工程指示 / 要求簡箋(E.I.)

工程指示編號：EI/1492/20

工程名稱：青衣明翹匯住宅

工程項目：大貨試模窗(第三批)

| 加工細則 | | | | |
|-------------------|---------|---------|-----|----|
| 圖號 | T2/W73 | | | |

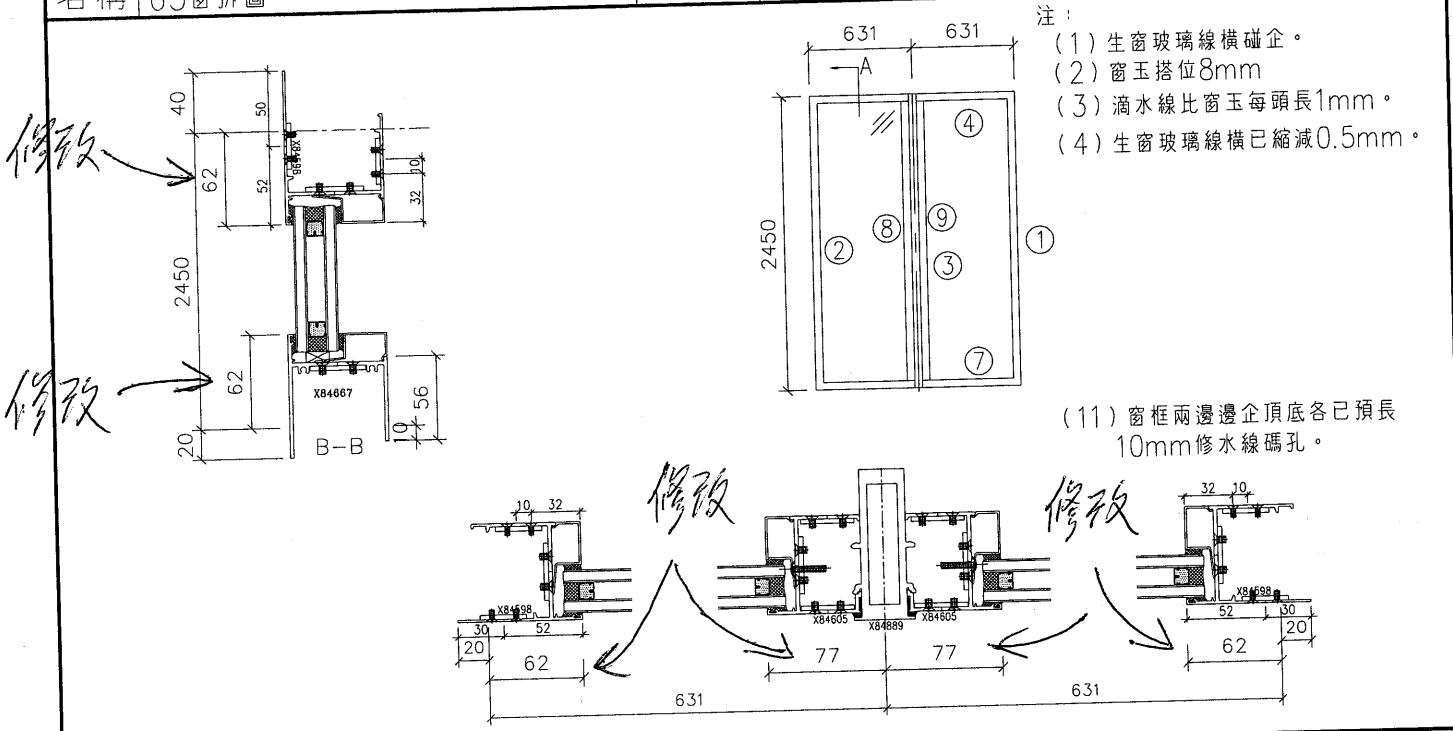
現附上試模窗加工圖，送 EI/1472 的地址
鋁料接駁位需點焊加固，確保外框穩固不會鬆散

修改 2 頁
